Rapport 299

**Projet d'aménagement de la phase 3
de la promenade Samuel-De Champlain
entre la côte de Sillery
et la côte Gilmour à Québec**

Rapport d'enquête et d'audience publique

Septembre 2013

Figure 3 Le projet d'aménagement de la phase 3 de la promenade Samuel-De Champlain entre la côte de Sillery et la côte Gilmour

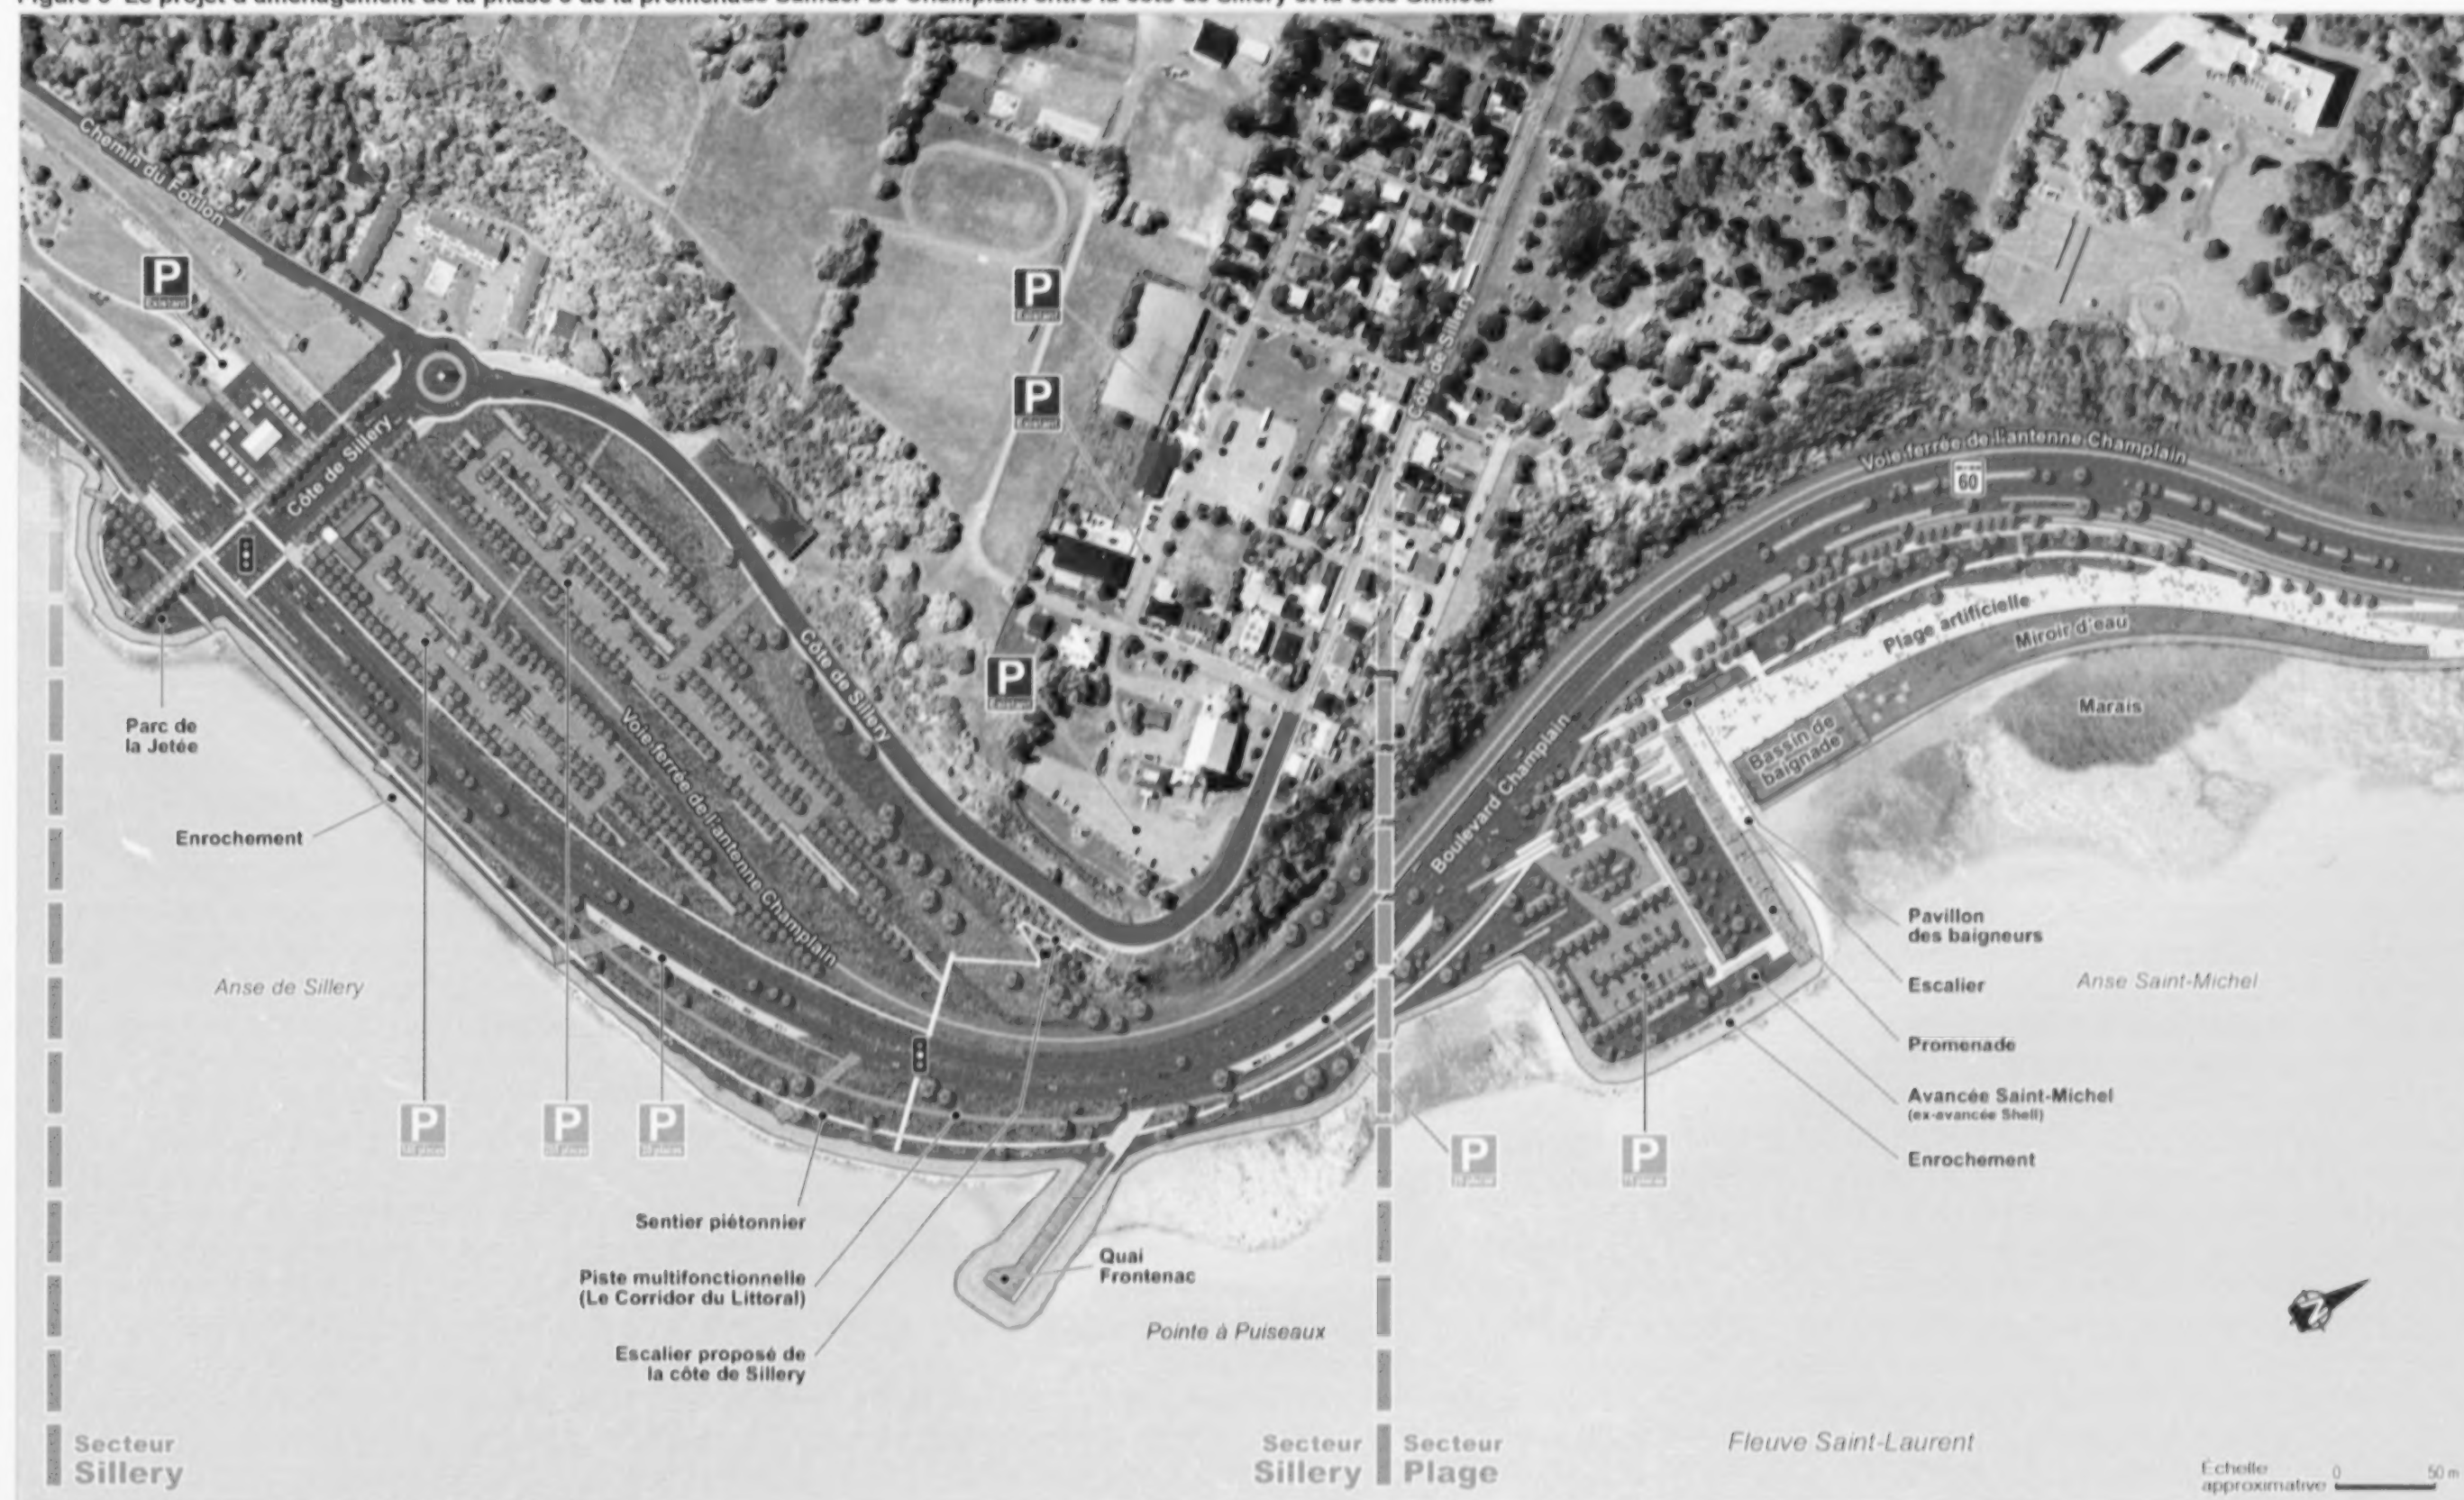
Le promoteur divise son projet en trois grands secteurs d'aménagement (figure 3). Le secteur Sillery comprend les terrains compris entre la côte de Sillery et le quai Frontenac alors que les secteurs Plage et Famille sont séparés par la partie terrestre la plus exiguë de la rive (DA24.1).

En plus de réaménager le tronçon de la côte de Sillery compris entre le boulevard Champlain et la voie ferrée, la CCNQ compte construire environ 145 places de stationnement entre le fleuve et la voie ferroviaire. Si des besoins se font ultérieurement ressentir, elle prévoit leur ajouter 205 places du côté de la falaise (figure 3). Entre-temps, ce terrain serait engazonné. Des travaux de consolidation des aménagements du parc de la Jetée sont également prévus (DA18 ; M. Philippe Plante, DT1, p. 26).
